Klimat- och näringslivsdepartementet
103 33 Stockholm

3 maj 2024

Yttrande i ärende KN2023/03660

Figur 1. Utloppsledningarnas sträckning.

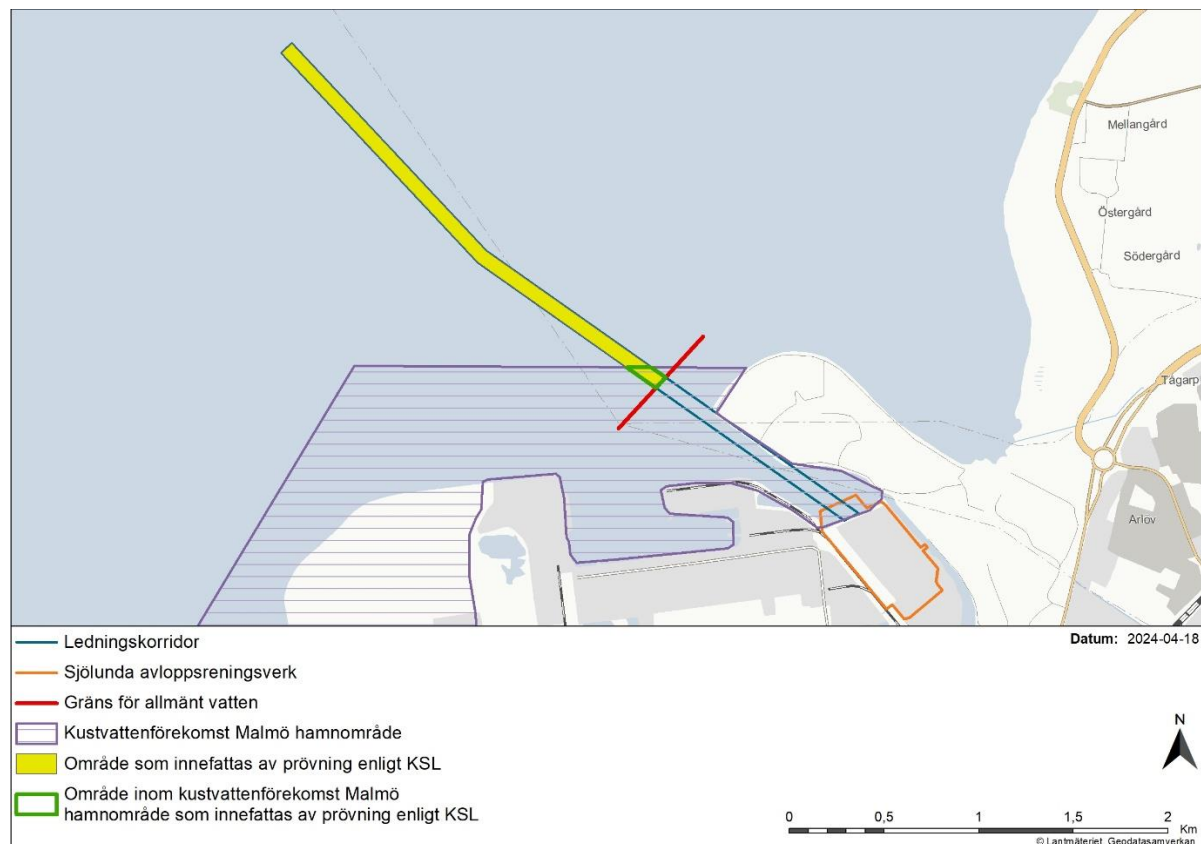
SGU anser att en prövning av möjligheten till undantag enligt bestämmelserna i vattenförvaltningsförordningen bör göras inom ramen även för detta ärende och inte endast i miljötillståndsmålet. SGU uttalar sig härvid inte om möjligheten att meddela ett undantag för aktuell verksamhet.

- 10.1 VA SYD konstaterar, liksom SGU, att frågan om huruvida undantag enligt bestämmelserna i VFF ska prövas såväl av regeringen i förevarande ärende som av mark- och miljödomstol i miljöbalksmålet inte har något uttryckligt svar i vare sig författning eller förarbeten. Som VA SYD framfört i ansökan³⁰ torde det dock knappast vara lagstiftarens intention att så ska ske. Det relevanta i både ett rättsligt och miljömässigt perspektiv är naturligtvis att frågan om undantag – en fråga som rör precis samma sak och enligt precis samma reglering – blir föremål för prövning i någon av instanserna. Eftersom den ansökta verksamheten – såväl den enligt KSL som den enligt miljöbalken – förutsätter tillstånd enligt båda regelverken för att kunna komma till stånd, bedöms det inte föreligga någon risk för att något miljöintresse påverkas.

- 10.2 Detta gäller i synnerhet i den nu aktuella prövningen, eftersom endast en mycket marginell del av utloppsledningarnas sträckning i vattenförekomsten Malmö hamnområde kommer att avse allmänt vattenområde, på vilket KSL är tillämplig, se figur 1 nedan.

- 10.3 Eftersom SGU – liksom Länsstyrelsen och Havs- och vattenmyndigheten, se avsnitt 11 och avsnitt 14 nedan – ändå är av uppfattningen att en dubbelprövning måste ske, kompletterar VA SYD föreliggande ansökan med ett reservationsvist yrkande härom för det fall regeringen anser att bedömning avseende försämringsförbudet i 5 kap. 4 § miljöbalken och 4 kap. 11–12 §§ VFF ska ske även i denna prövning. Grunderna för yrkandet är exakt desamma som de som åberopats i miljöbalksmålet.³¹ För närmare redogörelse hänvisas till avsnitt 3.5 ovan.
